OGGETTO: Valutazione d'Impatto Ambientale ai sensi dell'art. 23 del D.Lgs. 152/2006 e ss.mm.ii. – OSSERVAZIONI E RICHIESTA DI INTEGRAZIONI (S.I.L.V.I.A. procedura VIA0220-MA)

Proponente: Società EG Pineta S.r.l.

Progetto: Progetto "Costruzione ed esercizio di un impianto per la produzione di energia elettrica da fonte rinnovabile solare di potenza di immissione pari a 29,65 MW da realizzare nel Comune di Volta Mantovana (MN) e delle relative opere disconnessione alla RTN".

ITINERARIO x ACCESSIBILITÀ
AL SITO

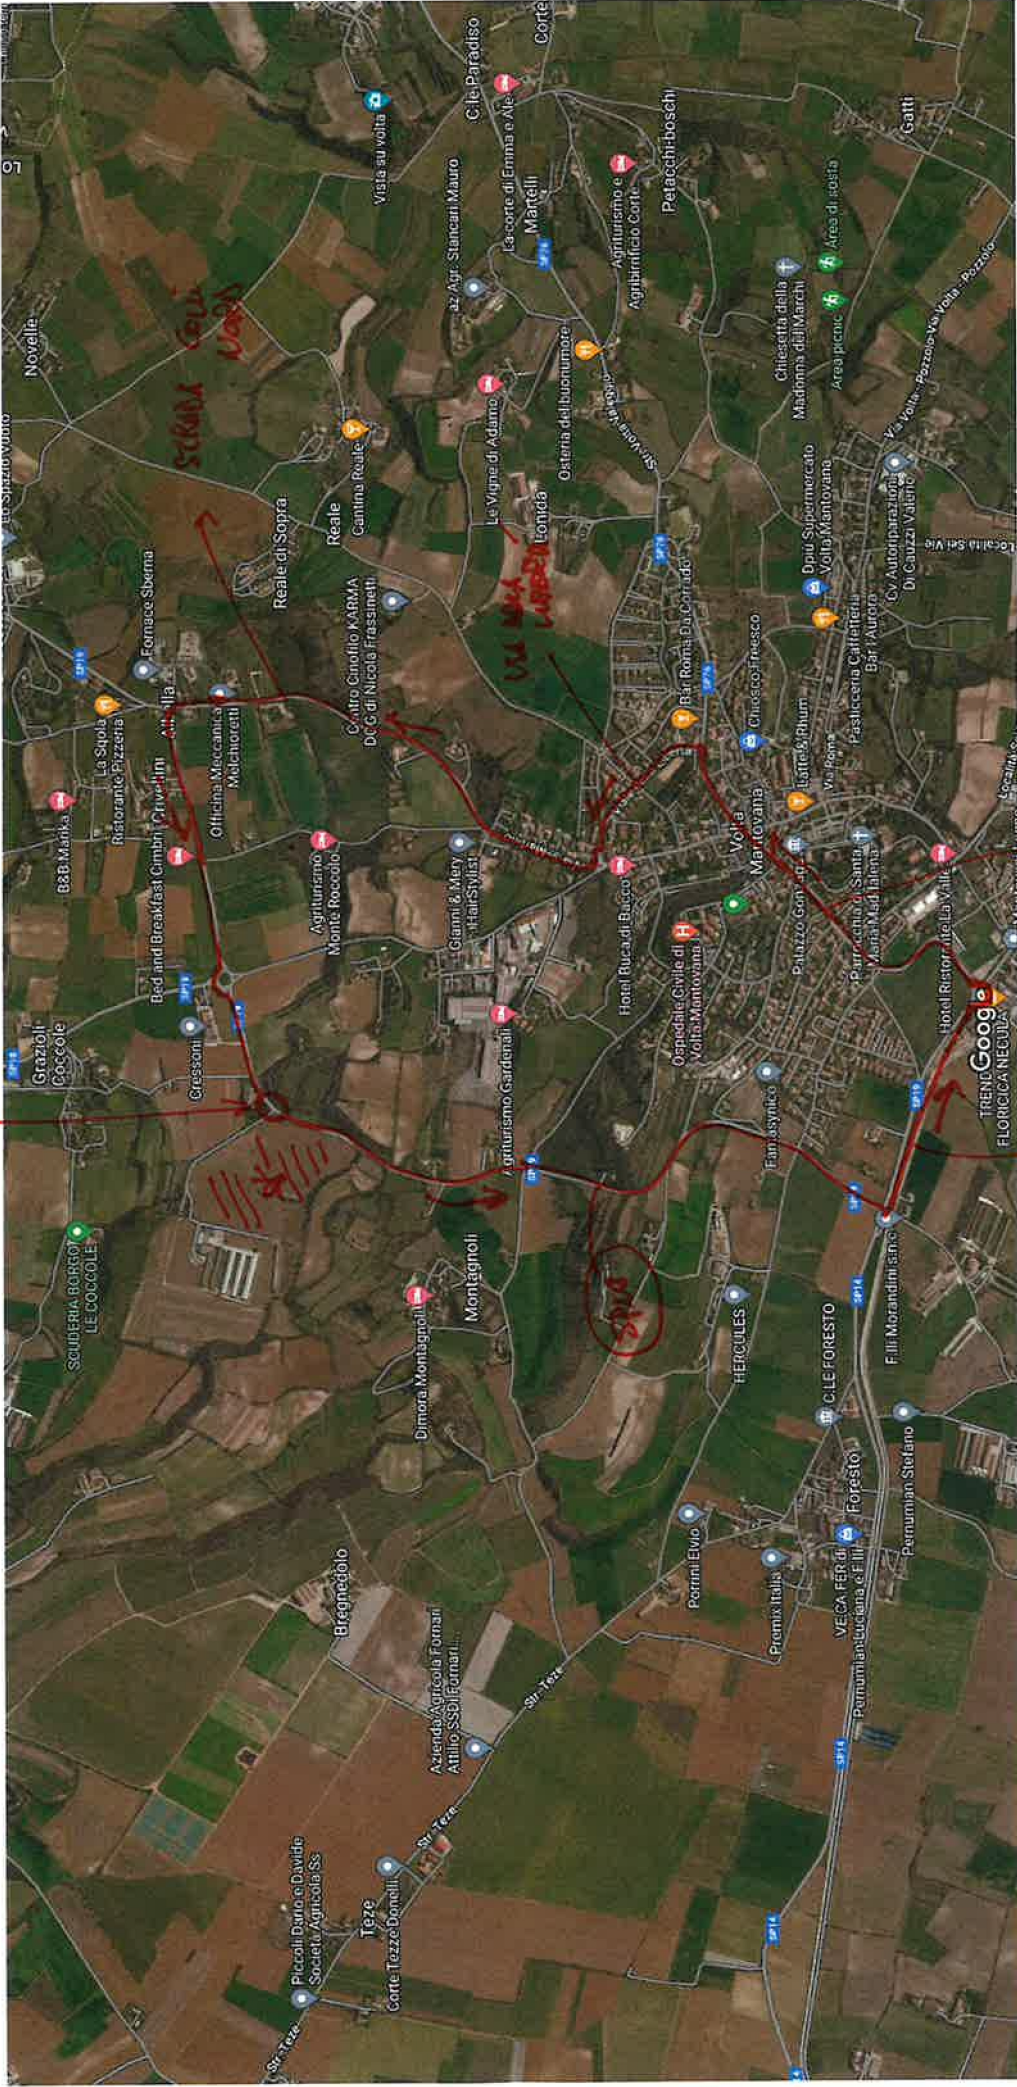
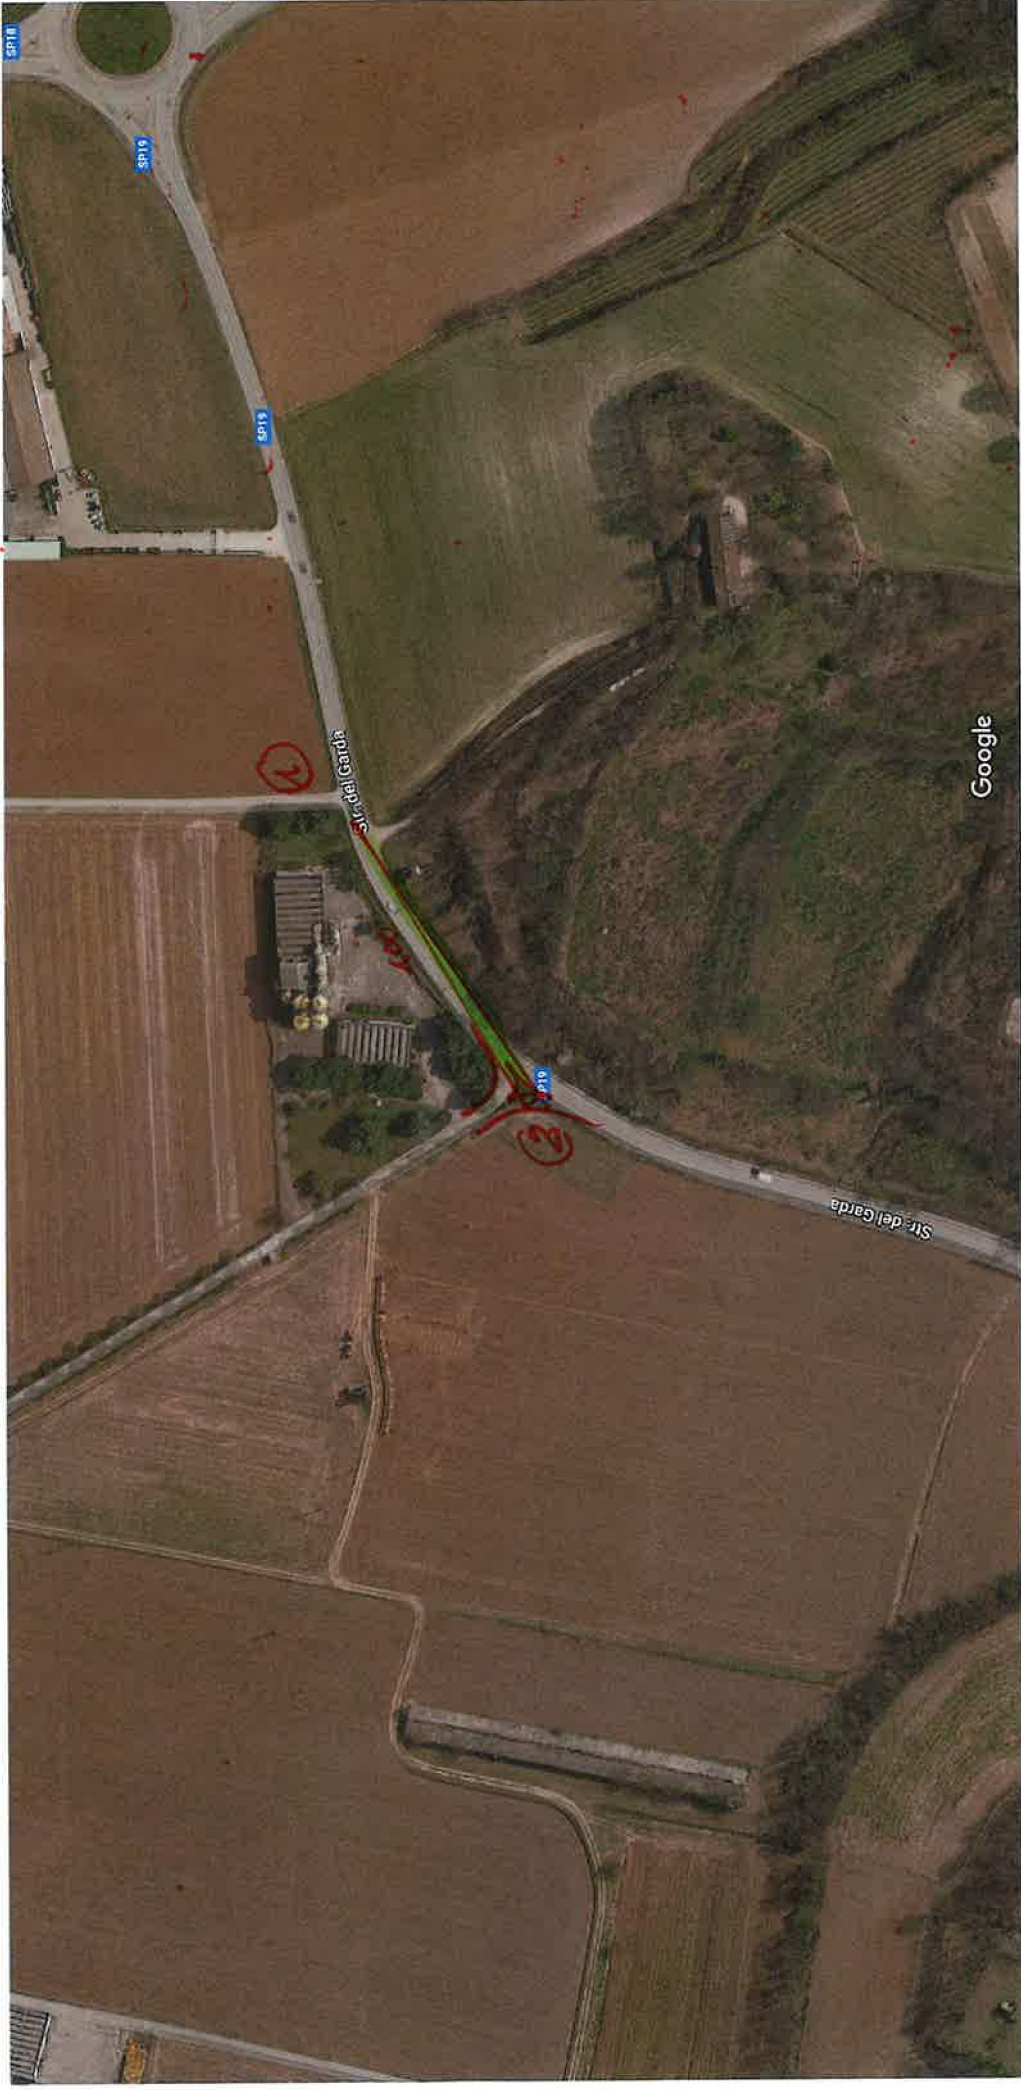
1. il Proponente ha indicato il riutilizzo dell'accesso esistente sulla S.P. 19 al km. 9+500 in sinistra quale punto di ingresso, condiviso con altre proprietà, al sito in

- esame; da una prima ricognizione presso l'Ufficio Concessioni di questo Ente, detto accesso non risulta essere mai stato autorizzato;
2. trattandosi di una strada collinare con tratti in pendenza ed in curva, la regolarizzazione del suddetto accesso potrà essere consentita esclusivamente assicurando la necessaria visibilità della zona di intersezione; pertanto dovrà essere valutata la soluzione più idonea, compresa l'eventuale riconfigurazione dello svincolo con manovre di svolta condizionata in sola entrata ed uscita in destra, concordandone preventivamente la soluzione con il Servizio Progettazione Stradale; allo scopo si allega uno schema delle principali arterie stradali nell'area di riferimento, utilizzabili quale circuito per i veicoli afferenti al sito di impianto in tale ipotesi (allegato 1);
